Datum 23. března 2023

„Výstavba PZS v km 48,108 (P 4689) a v km 49,382 (P 4691) trati Mladá Boleslav – Stará Paka“

Vysvětlení, změny a doplnění zadávací dokumentace č. 2

PS02. Ve výkresu „D1.1 PS02 0211 schema krizeni.pdf“ se uvádí následující:

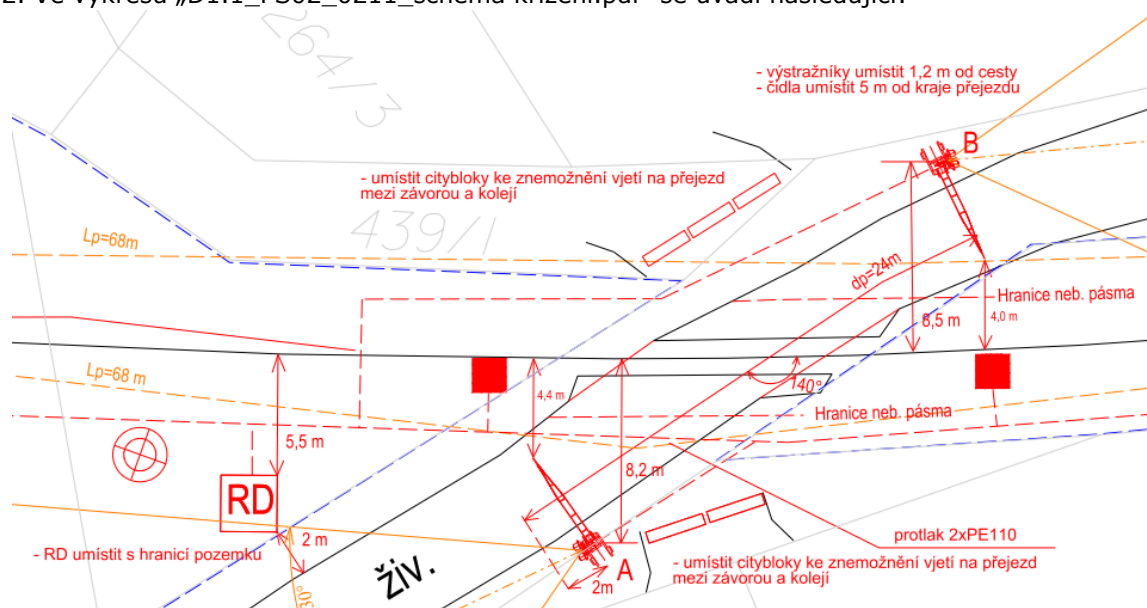
Žádáme zadavatele o prověření, které položky kterého PS/SO jsou určeny pro vybudování „citibloků“.

Byla doplněna položka č. 58 - SVODIDLO BETON, ÚROVEŇ ZADRŽ N2 VÝŠ 0,8M - DODÁVKA A MONTÁŽ
